核燃料物質加工事業変更許可申請書の一部補正

平成14年1月

核燃料サイクル開発機構

核燃料物質加工事業変更許可申請書の一部補正について

口 加工工程図

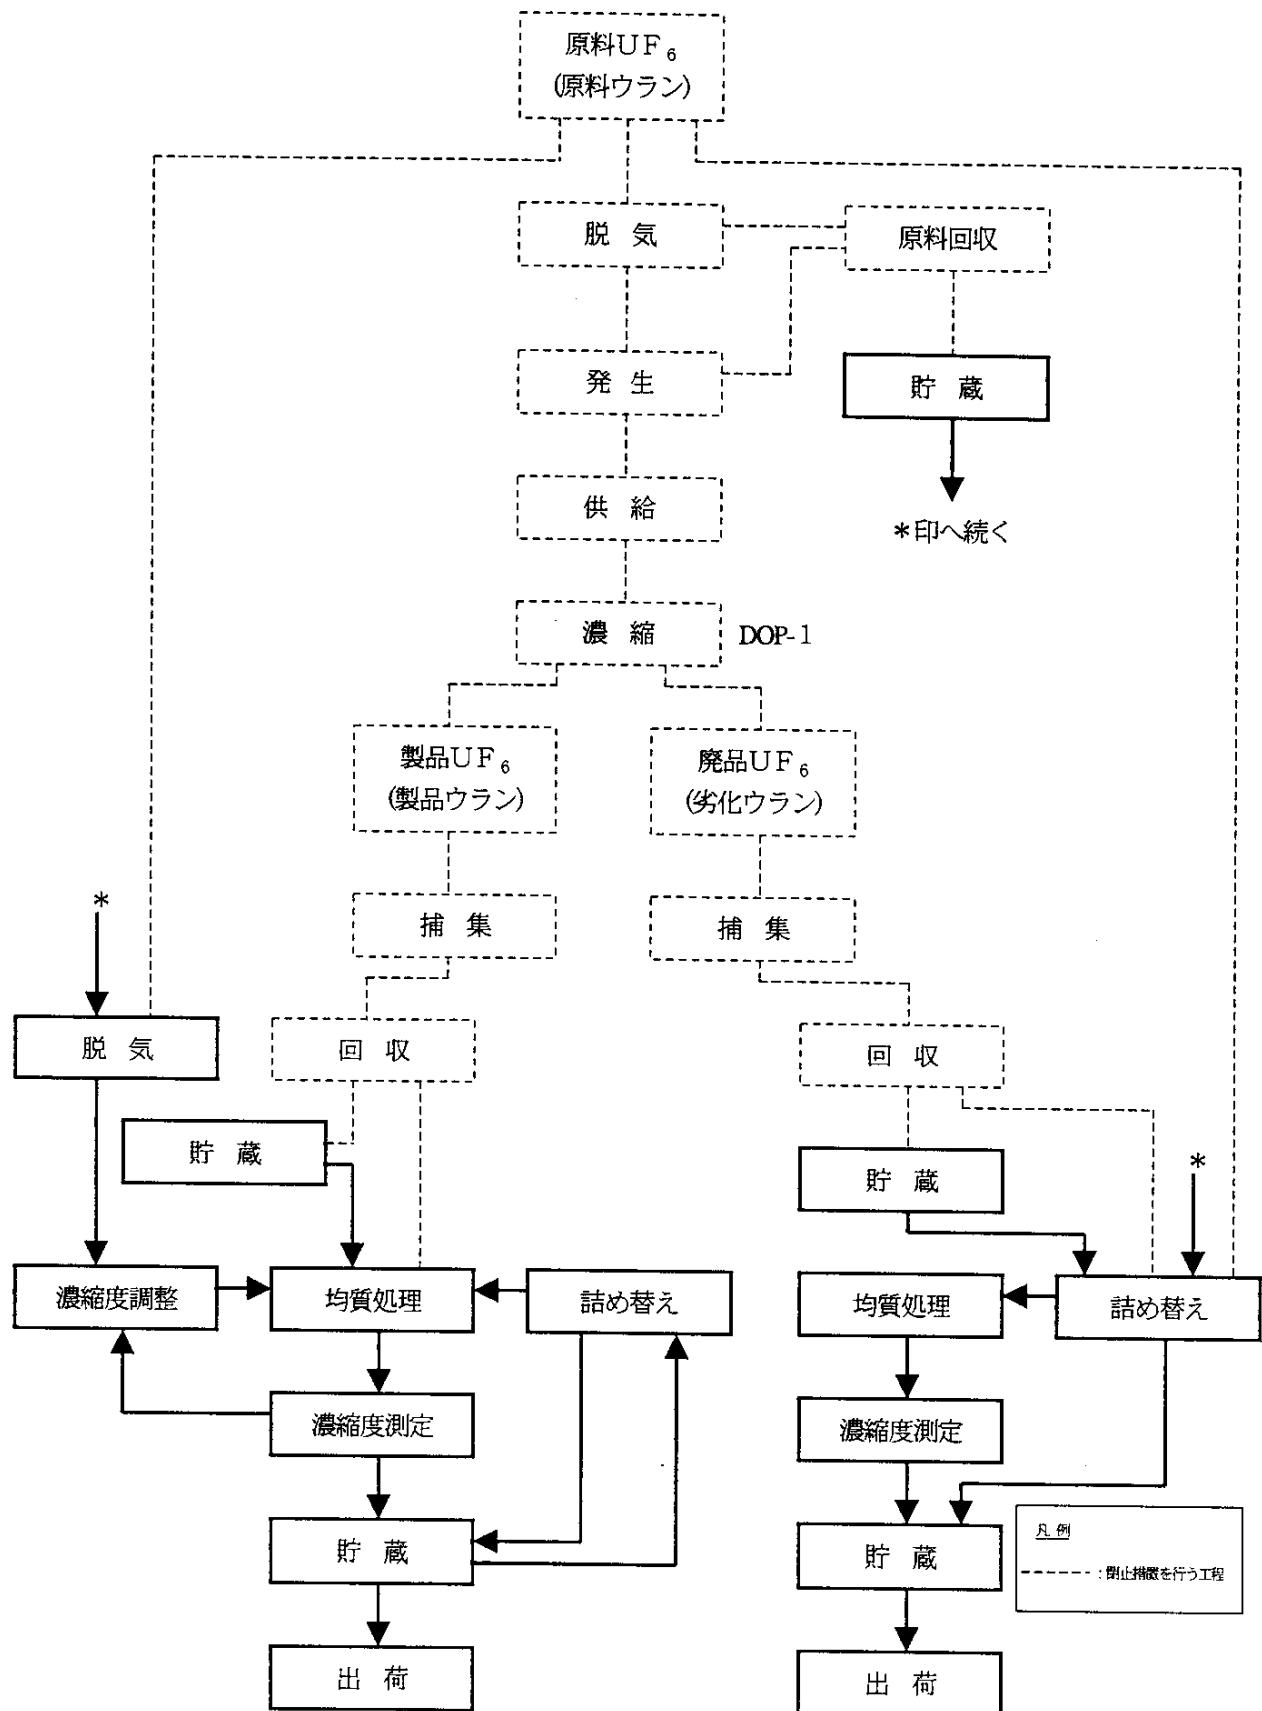
頁	行	補正前	補正後
別-5	上から 22行目		1. 閉止措置とは、カスケード設備、高周波電源設備及びUF ₆ 処理設備の機能を停止させ、完全に隔離しや断することをいう。 2. 各設備の閉止措置方法を以下に示す。 (1) カスケード設備及びUF ₆ 処理設備については、ガス状ウランの除去、窒素ガスの大気圧封入、主要な弁の閉止、ハンドルの取り外し等を実施する。 (2) 高周波電源設備については、供給電源のしや断、電源盤への施錠等などを実施する。
別-13	下から 1行目	ただし、上記(1)から(6)までは、閉止措置を行うことにより加工を行わない。	ただし、上記(1)から(6)までは、閉止措置を行う。
別-14	上から 2行目	□ 加工工程図	□ 加工工程図 《別添-2に示す。》
別-15	上から 2行目	ハ 加工工程における核燃料物質収支図	ハ 加工工程における核燃料物質収支図 《別添-3に示す。》

八 加工工程における核燃料物質収支図

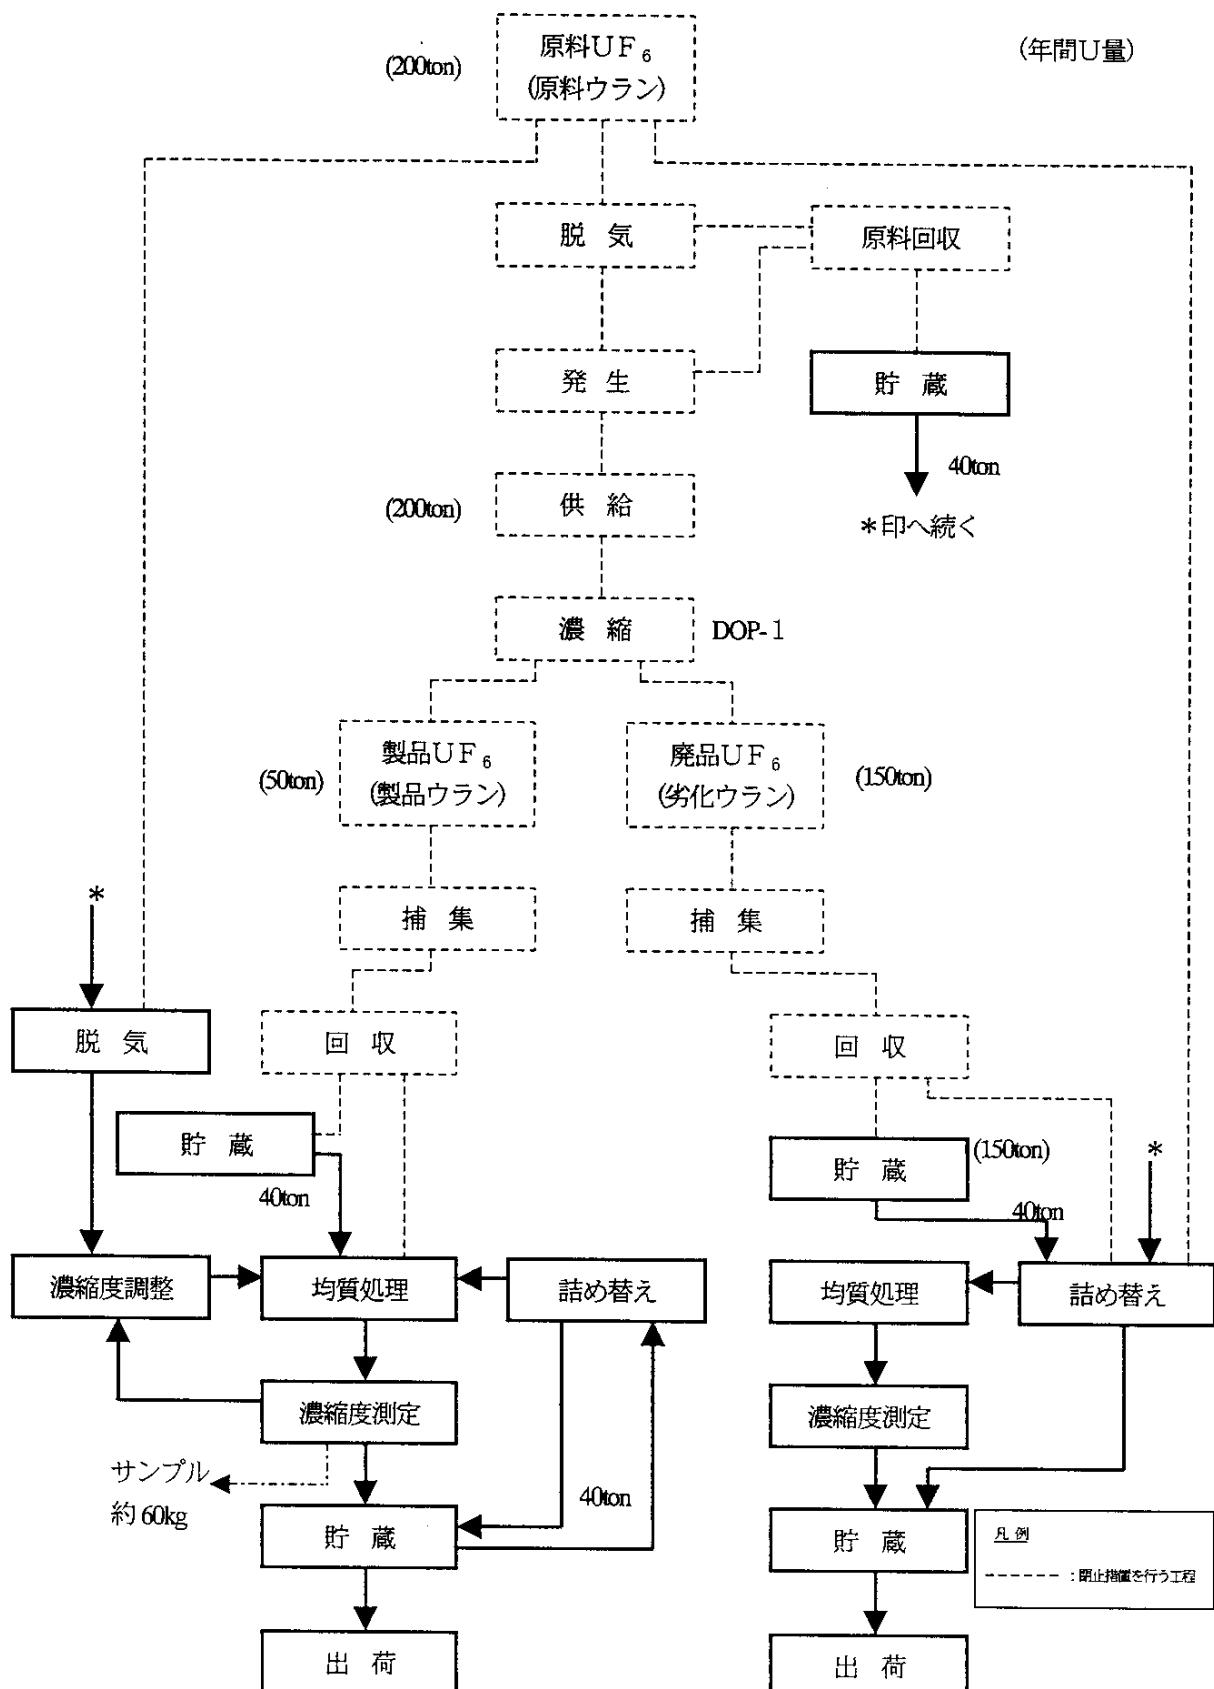
注) ・カッコ内の数値は、最大年間ウラン量となる製品濃縮度が、天然ウラン濃縮時
22%及び回収ウラン濃縮時 28%生産時の値である
・均質設備の年間取扱量は、最大 40ton-U／年とする。
